■DAT-1300 デジタルエアタワー用エアホース代替品のご案内

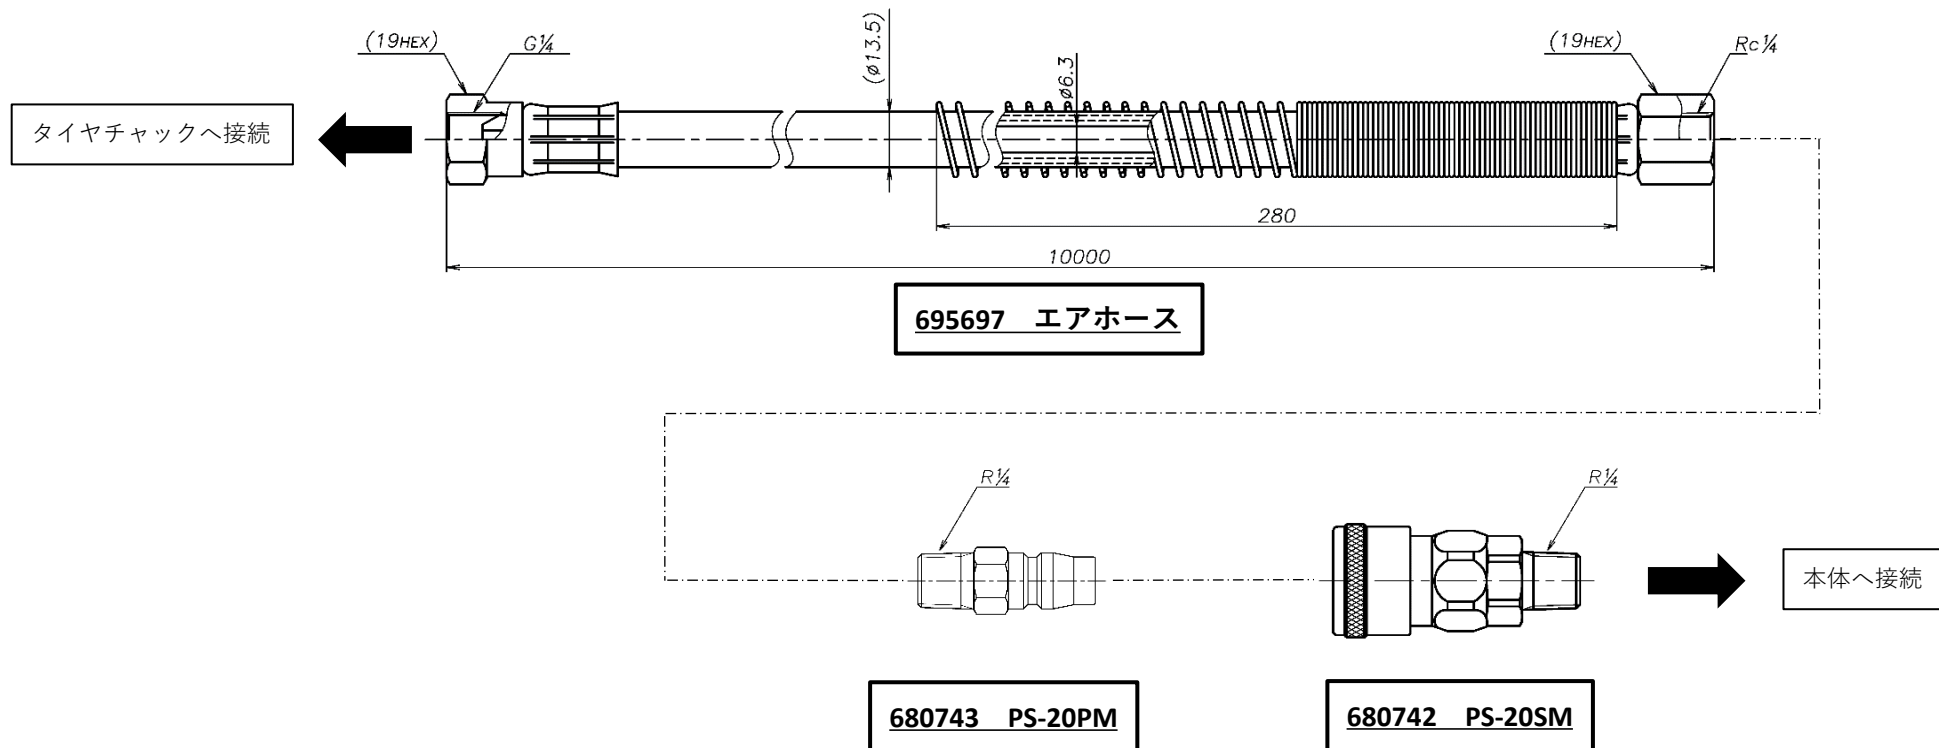
現状、DAT-1300用のエアホースの部品供給はございません。

AT-930用のホース（**695697 エアホース**）にて対応は可能ですが、本体側への接続部品2点（**680742 PS-20SM**、**680743 PS-20PM**）を併せた部品3点にて交換を推奨させていただきます。

本体側にタケノコが接続されていますが、タケノコを外して本体側に【**680742 PS-20SM**】、ホース側に【**680743 PS-20PM**】をシールテープを使用して接続してください。
